Commissione Tecnica di Verifica dell'Impatto Ambientale – VIA e VAS

Parere n. 225 del 6 aprile 2021

Corridoio plurimodale adriatico. Itinerario Maglie-Santa Maria di Leuca. S.S. 275 "di Santa Maria di Leuca" Lavori di ammodernamento ed adeguamento alla sez. B del D.M. 05/11/2001. S.S. 16 "Adriatica" dal km 981+700 al km 985+386 - S.S. 275 "di Santa Maria di Leuca" dal km 0+000 al km 37+000. 1° lotto: dal km 0+000 al km 23+300. Progetto Definitivo.

Proponente:	<i>ANAS S.p.A.</i>
--------------------	---------------------------

Fig. 2: Rappresentazione schematica del territorio post operam - rilevato

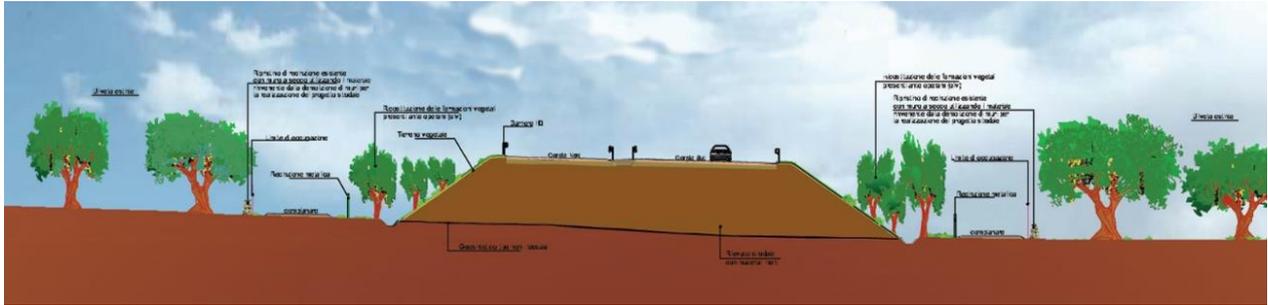
Lo schema di cui sopra è in contrasto con quanto riportato nelle planimetrie, dove non si prevedono ripiantumazioni lateralmente alla viabilità ma solo in aree specifiche.

Fig. 6: Schema di tunnel faunistico – pianta esterno

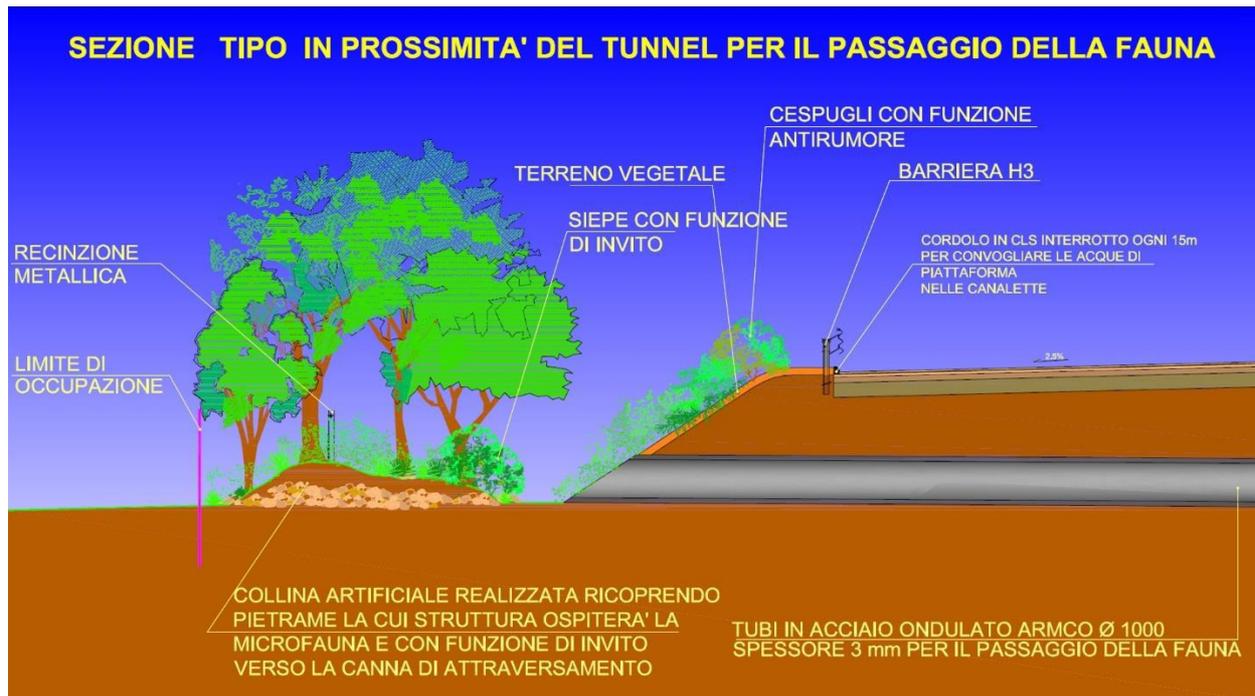
Non sono presenti disegni di dettaglio ma solo planimetria in scala 1:4000 con particolari in scala 1:1.000 che non permettono di riscontrare le reali modalità di realizzazione.

Il progetto dovrà approfondire le modalità di realizzazione dei sottopassi faunistici che non potranno essere realizzati con tubolari ARMCO a sezione circolare, ma dovranno presentare un terreno di passaggio adeguato alle specie individuate. Si richiede di sviluppare un progetto adeguato di tali strutture, prevedendo sezioni con fondo piano e non circolare ed ondulato, ad es. sezioni ribassate, previa individuazione adeguata delle specie presenti sul territorio.

Fig. 8: Particolare barriere acustiche in rilievo (tipologia A)

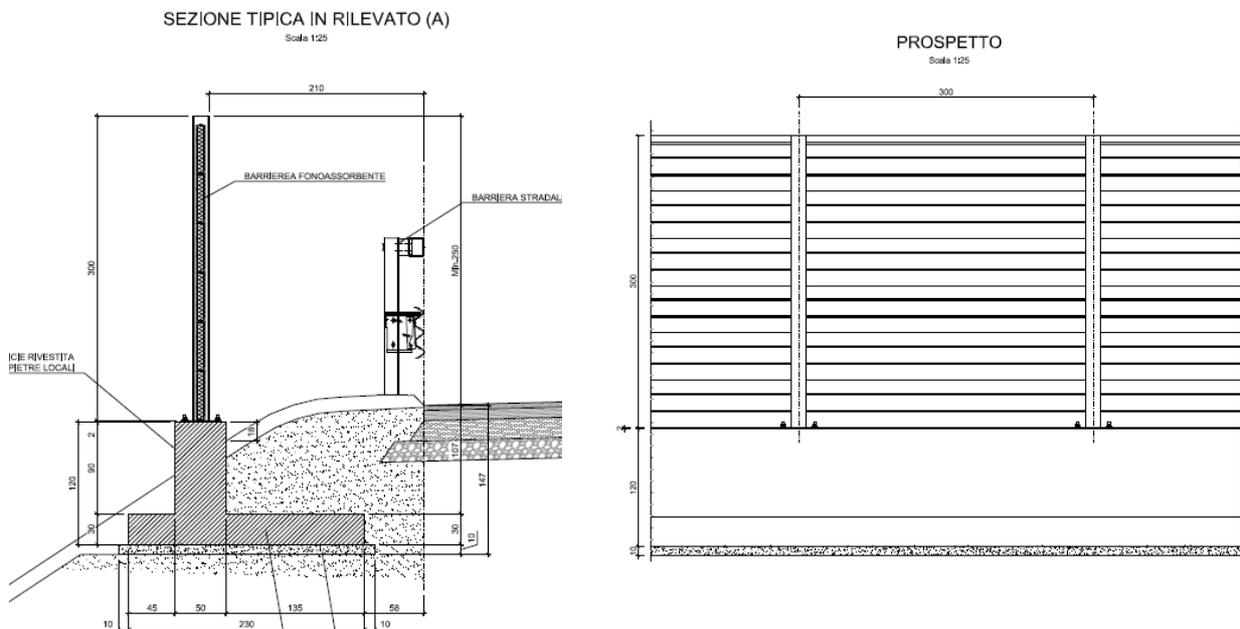
Mentre in relazione si parla di una trave di fondazione di 100x70 cm, le sezioni tipologiche in rilievo evidenziano, dal lato esterno, un basamento in c.a. dell'altezza di 90 cm con superficie rivestita con pietre locali su una fondazione 230 x 30 cm e sottostante magrone. Pertanto, la vista dall'esterno sarà più impattante di quanto previsto in relazione

Come si evince da Fig. 8, non è riportata alcuna sistemazione arborea.

Fig. 9: Particolare barriere acustiche su muro di sostegno (tipologia B)

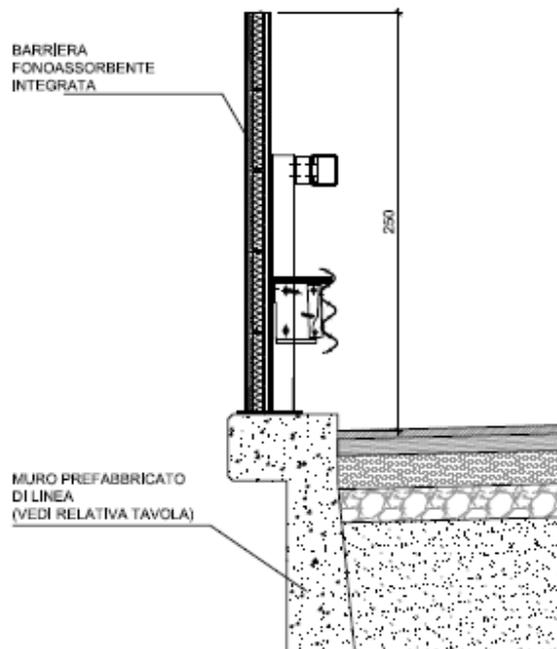
Il tipo B, su muro di sostegno, è previsto solo in 2 tratti
